3 S インターフェースに係る検討の進め方

令和5年9月5日

1. 8月23日面談時のコメントと対応について(1/2)

2023年8月23日の原子力安全、核セキュリティ及び保障措置（3S）のインターフェースにおける取組強化に係る面談において以下のご意見を頂いた。

8. インターフェースに係る課題の抽出(1/3)

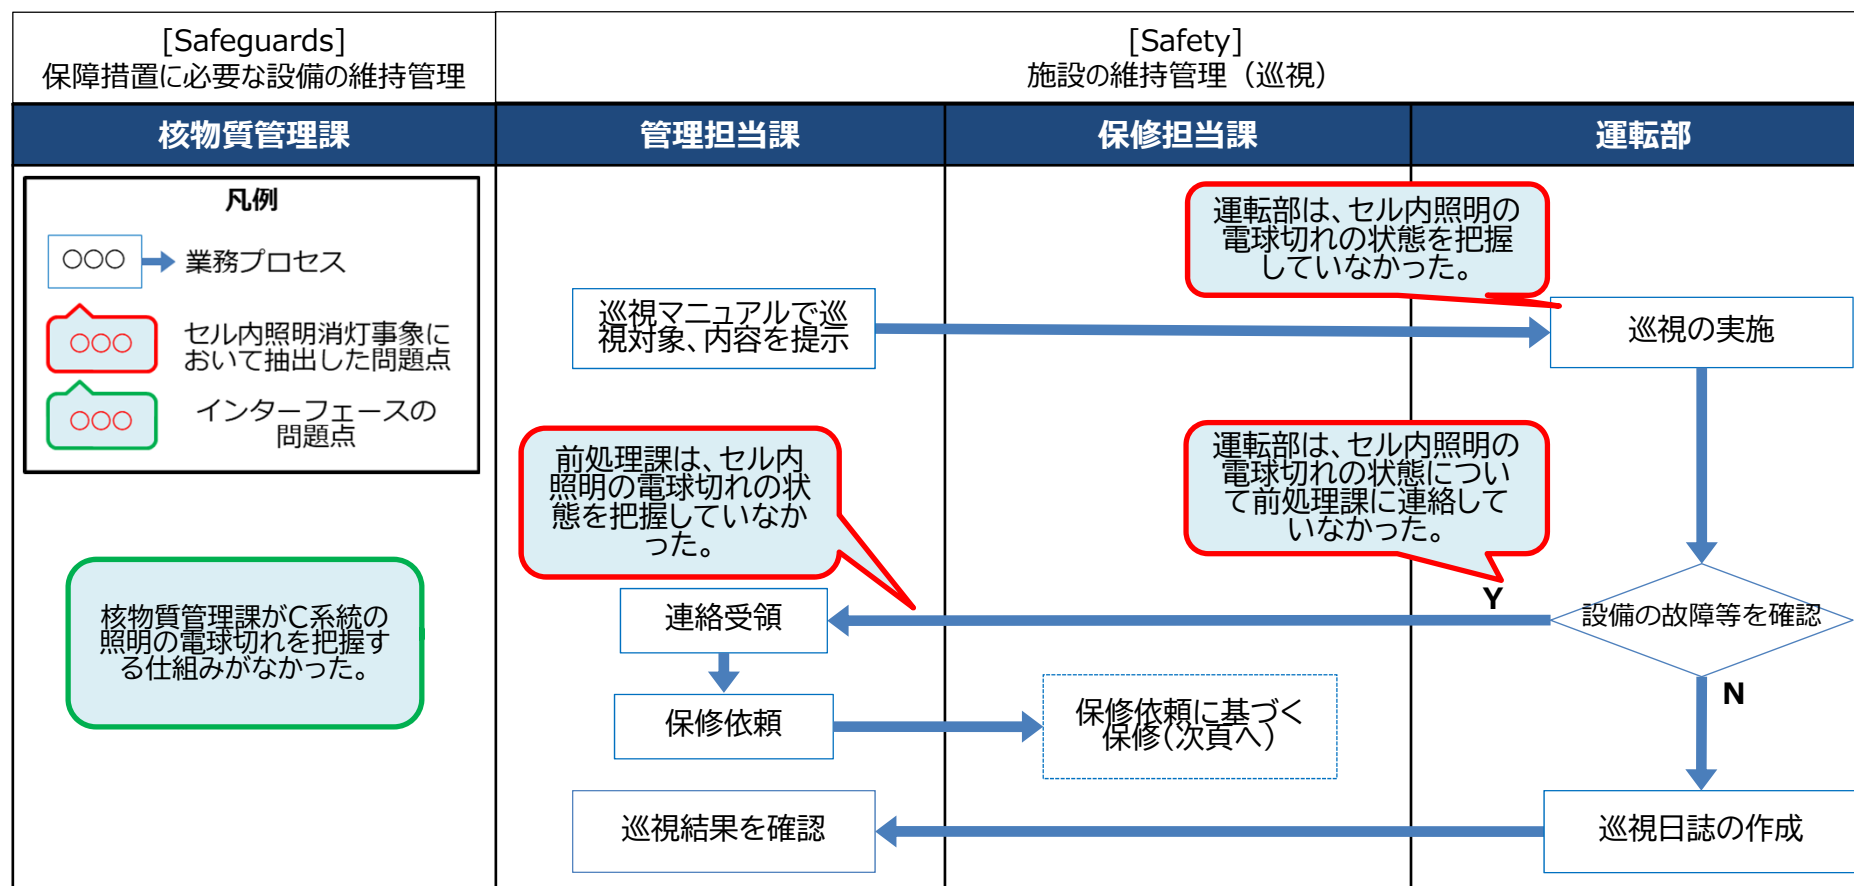
以下の『[Safeguards]保障措置に必要な設備の維持管理』と『[Safety]施設の維持管理（巡視）』との間のインタフェースでは、核物質管理課長の「あるべき姿」の『監視に必要な当社設備（照明等）の要求事項（管理基準）を明確にし、これを満足するよう設備の維持管理する』ことが不足している。⇒課題として抽出
保障措置に必要な設備点検についても同様。

タスク、インターフェース	抽出された課題	対策方針
[Safeguards]保障措置に必要な設備の維持管理 ↓ [Safety]設備の維持管理	①核物質管理課が保障措置に必要な設備の状態を把握する仕組みがなかった。(核物質管理課がC系統の照明の電球切れを把握する仕組みがなかった。)	①核物質管理課が保障措置に必要な設備の状態を把握する仕組みを整備する。 また、上記に必要となる、保障措置に必要な設備の範囲および要求事項(管理基準)を明確にし、関係部署へ教育する。
[Safeguards]保障措置に必要な設備の維持管理 ↓ [Safety]作業管理	②核物質管理課は、保障措置に影響を与えないために遵守すべき事項を明確にしていなかった。	②保障措置に必要な設備の範囲および要求事項(管理基準)を明確にし、関係部署へ教育する。
	③管理担当課の作成・承認した作業計画について、核物質管理課が保障措置の観点で確認し、作業許可を与える仕組みがなかった。	③保障措置に係る設備の作業について、核物質管理課が保障措置の観点で作業計画を確認し、作業許可を与える仕組みを整備する。 また、上記に必要となる、保障措置に必要な設備の範囲および要求事項(管理基準)を明確にし、関係部署へ教育する。
	④核物質管理課は、作業計画段階において、保障措置の要求を満足させるための措置に必要な設備の状態を確認しなかった。(核物質管理課は、電気保全課からD系統の照明を停電させる作業の連絡を受けた際に、C系統の照明の状態(電球切れ)を確認しなかった。)	④核物質管理課が、作業計画段階において、保障措置の要求を満足させるための措置に必要な設備の状態を確認する仕組みを整備する。
	⑤核物質管理課が、作業実施段階において、作業計画で実施することとした保障措置の要求を満足させるための措置が実施されていることを確認する仕組みがなかった。(核物質管理課は、D系統の照明を停電させるに当たり、C系統の照明が確保されていることを確認しなかった。)	⑤核物質管理課が、作業実施段階において、作業計画で実施することとした保障措置の要求を満足させるための措置が実施されていることを確認する仕組みを整備する。

8. インターフェースに係る課題の抽出(2/3)

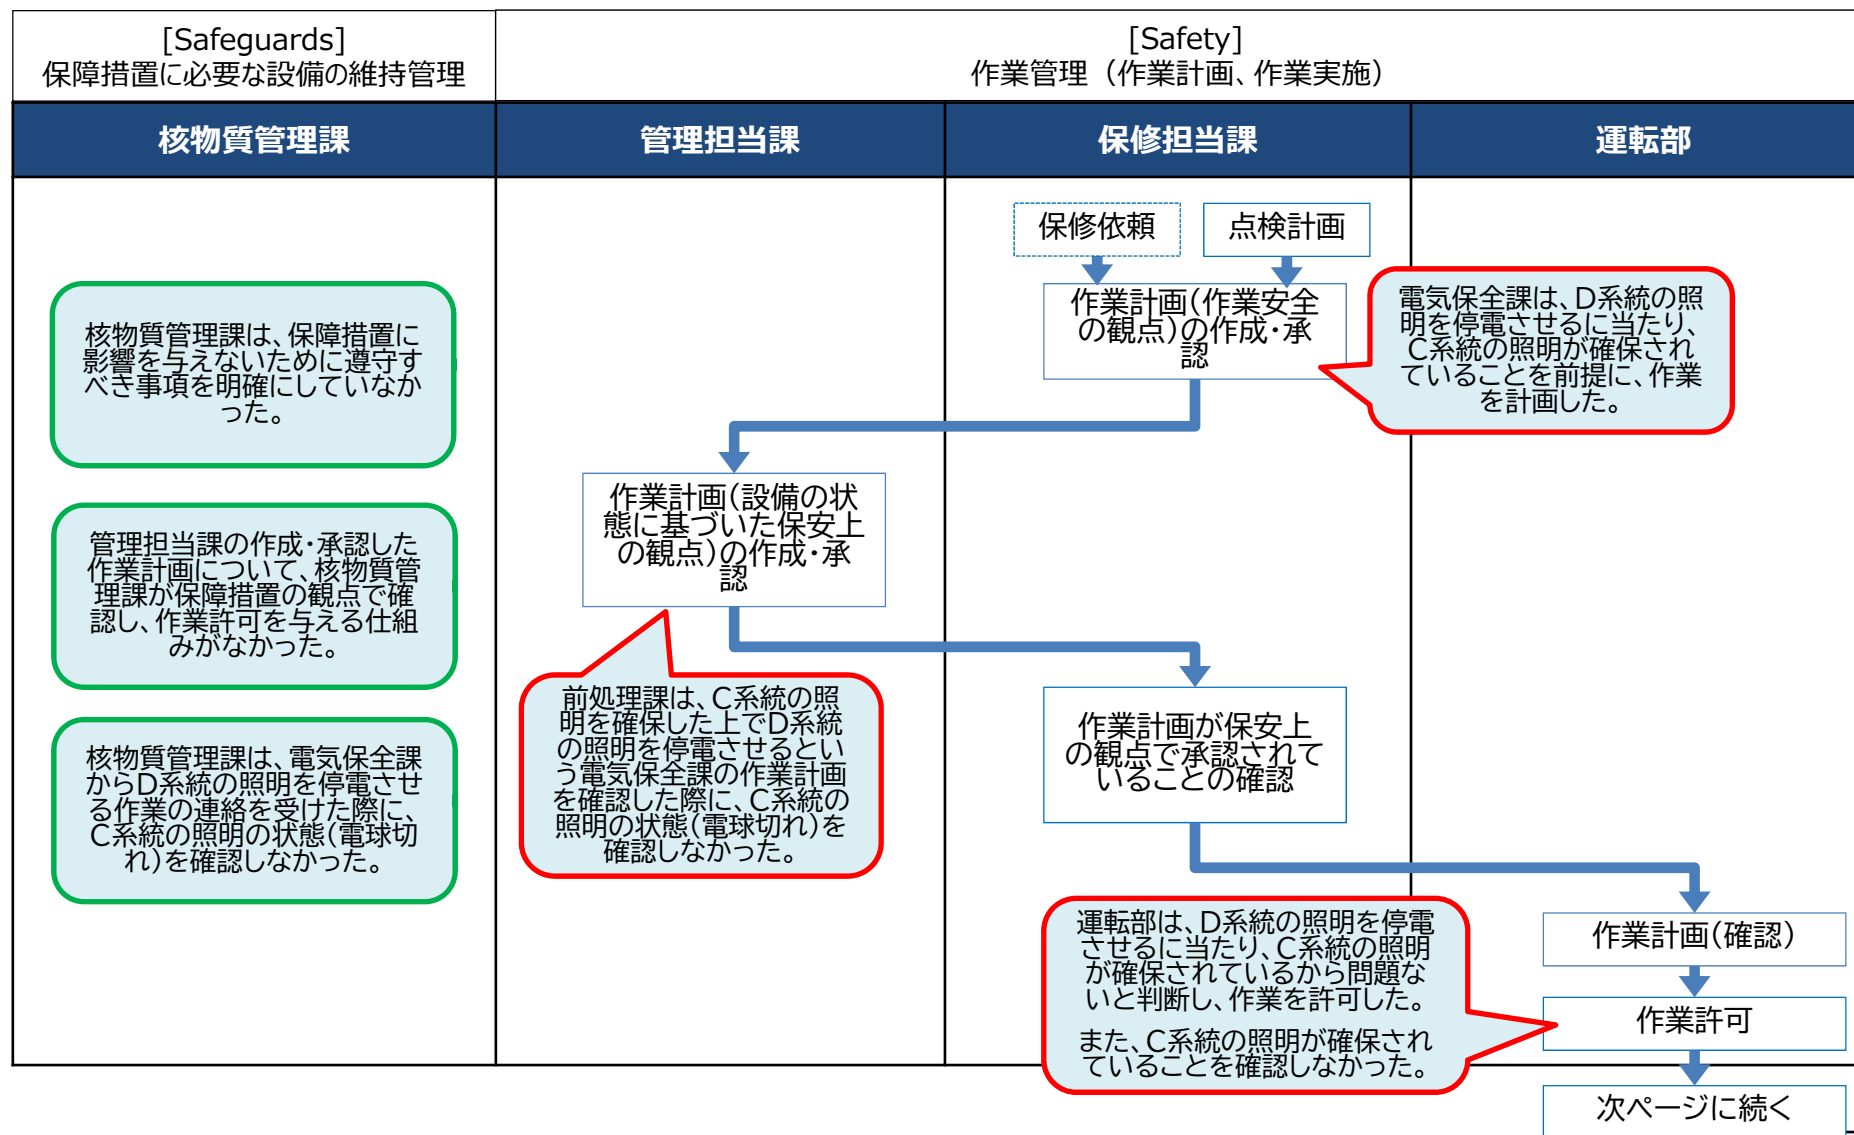
作業計画には、前頁の保守依頼に基づくもの、点検計画に基づくものがある。ここでは、セル内全消灯事象における電気保全課の照明用分電盤に関する点検計画に基づく作業計画を示す。

10. 社内標準類の整備

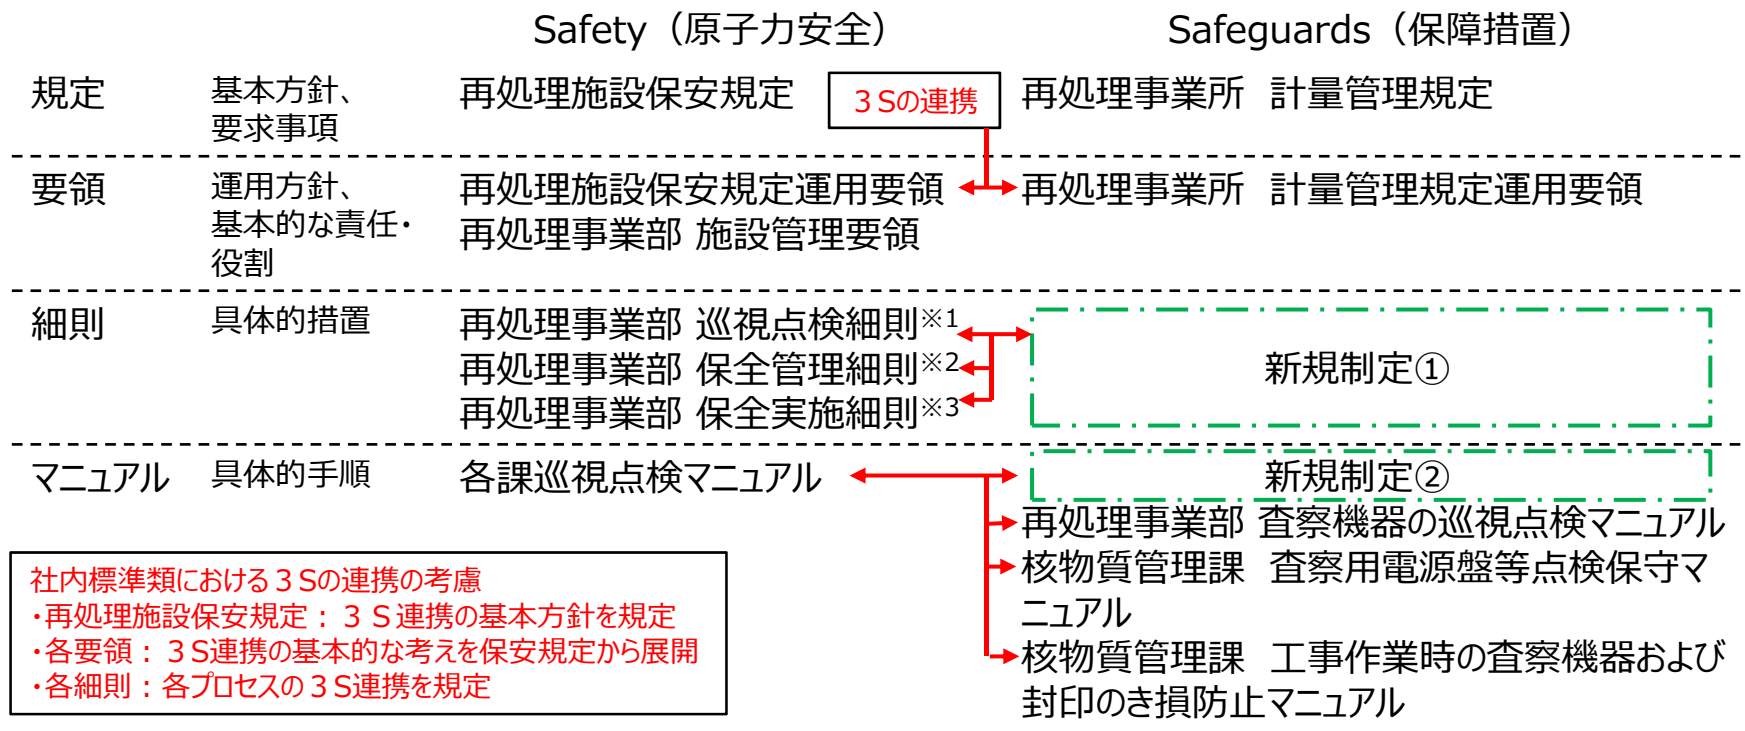
抽出した課題への対策について、着実かつ継続的に実施されるよう社内標準類へ反映する。
 保障措置については、一部標準化されていなかった範囲についても標準を作成し、体系として整理する。

- ※1：保障措置に必要な当社設備の管理基準に基づく巡視点検実施を反映☆
- ※2：保障措置に必要な当社設備の管理基準に基づく保全重要度の設定を反映
- ※3：工事等の保障措置への影響評価、対策実施等を反映☆

- 【新規制定の社内標準類】
- ①「再処理事業所 保障措置対応細則」に以下事項を規定
 保障措置に関する各部署の責任・役割、遵守事項☆
 保障措置に必要な当社設備の管理基準☆
 工事等の保障措置への影響評価☆
 保安側ルールとの紐づけ
 異常時等の対応☆
 - ②「再処理事業部 保障措置への影響評価マニュアル」に以下事項を規定
 作業等による影響評価の詳細
